### POINT SUR LE PROJET DE TRAITEMENT DE L'EROSION DU BOIS DE SAPINS

Sos baie d'Authie Berck le 13 août 2019

## EROSION DU BOIS DE SAPINS: LE PROJET TECHNIQUE

Le secteur du bois de sapins projet au court terme Dragage – rechargement

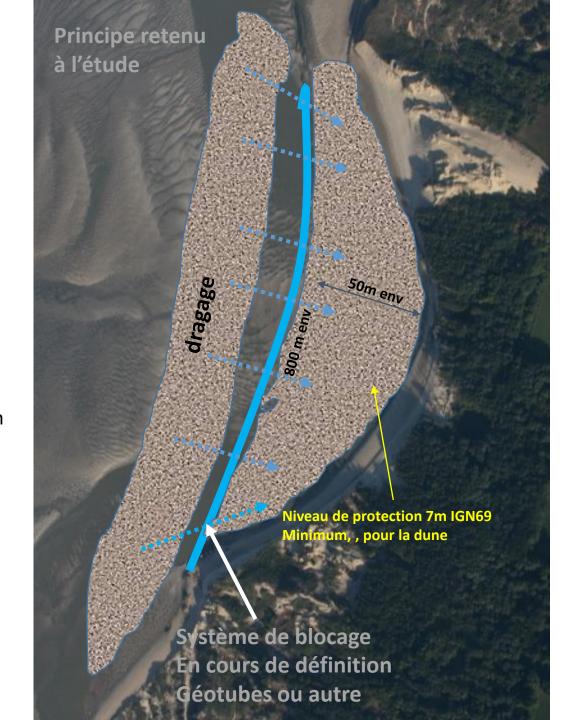
200.000m3 dragués derrière l'Authie

transférés devant le bois, derrière un système de protection à pose rapide, (géotubes ou autre) destiné à la fois à retenir le sable et empêcher la divagation de l'Authie

travaux à réaliser courant été 2019

coût estimé : 3M€ hT

Abandon des 3 derniers rechargements de 35.000 m3 prévus (800.000€ récupérés pour le financement)

### ALLER CHERCHER DU SABLE EN LIMITANT L'IMPACT ENVIRONNEMENTAL

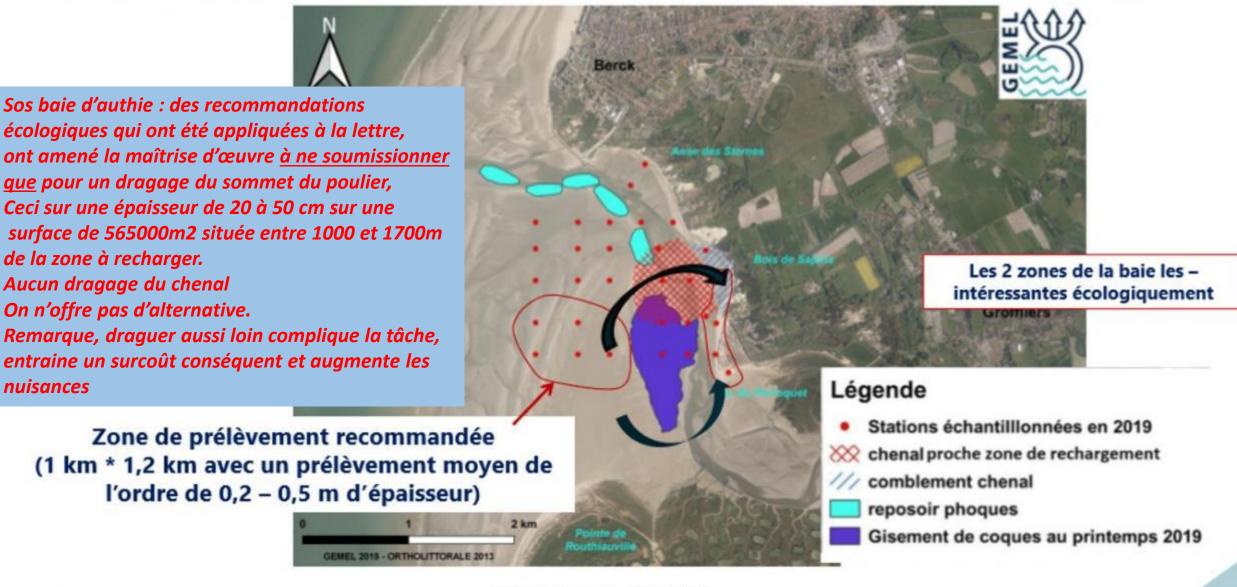
Sos baie d'authie : des engins terrestres dans le milieu de la baie un gué provisoire avec des buses et une piste!!
Bonjour l'impact écologique et géomorphologique,
Encore faut'il que ce soit réalisable, là il nous semble qu'on rêve.

Sos baie d'authie : conduite et refoulement sur plus d'un km?

Sos baie d'Authie : réception du sable, dans l'Authie?
